東海第二発電所 審査資料	
資料番号	TKK 審-9 改 1
提出年月日	平成 30 年 3 月 22 日

## 東海第二発電所

運転期間延長認可申請書における燃料有効長頂部の  
寸法値に係る対応のうち  
数値の妥当性確認結果について

日本原子力発電株式会社

(次頁フロー図参照)

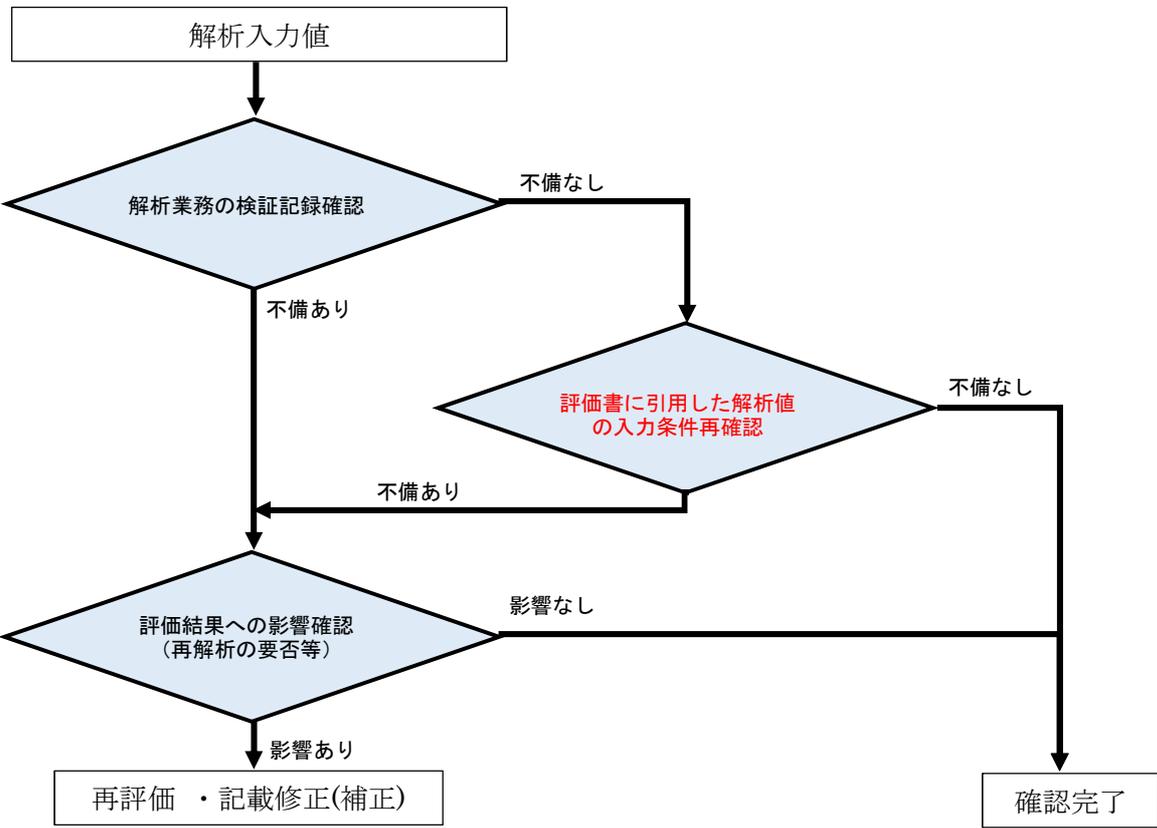
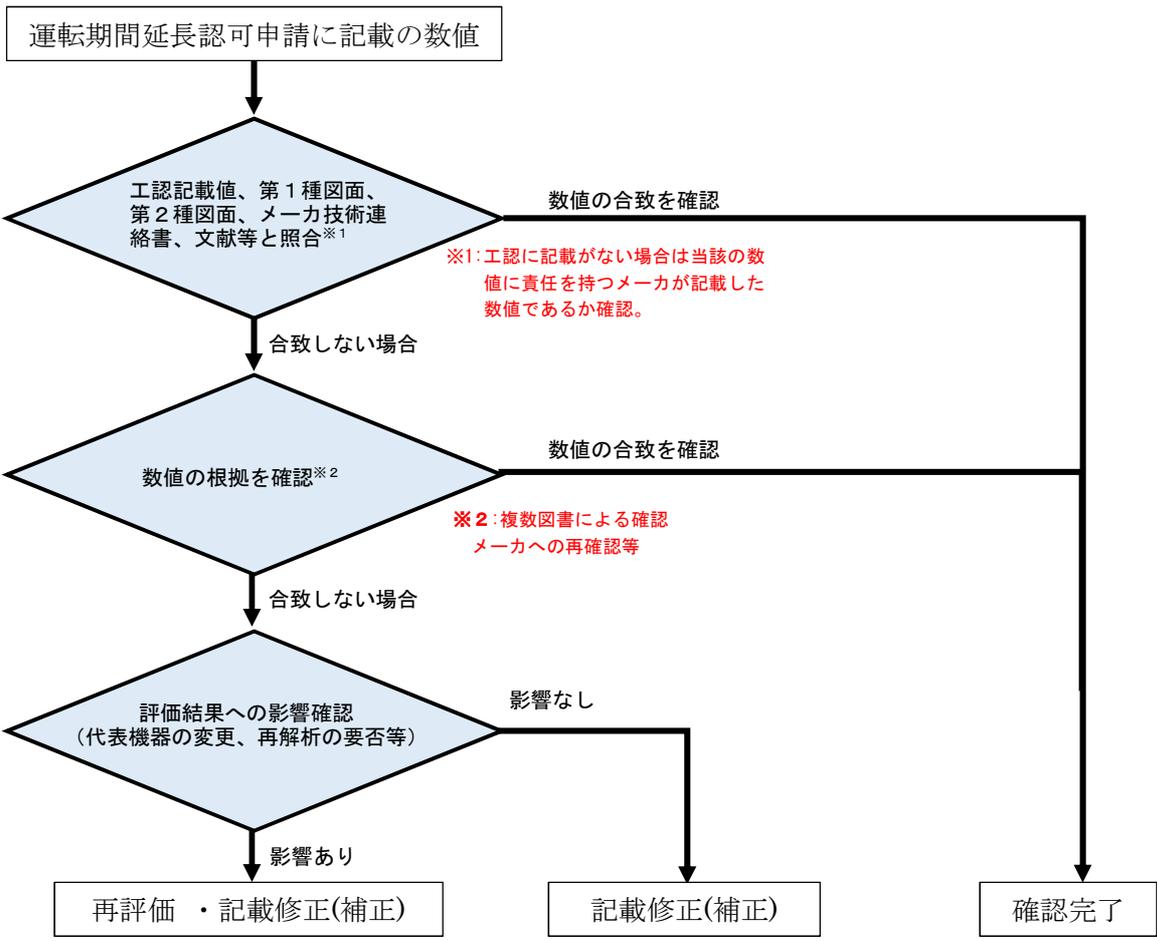
数値の妥当性確認において、異なった数値が確認された場合は、当該数値を見直した場合に代表機器の変更を伴うものであるか、解析に用いている場合は再度解析を実施する必要があるか等影響を確認し、影響があるものは再評価を行い各添付書類の記載を見直す。また、評価結果に影響はないものの、異なった数値については同様に添付書類の記載を見直すこととした。
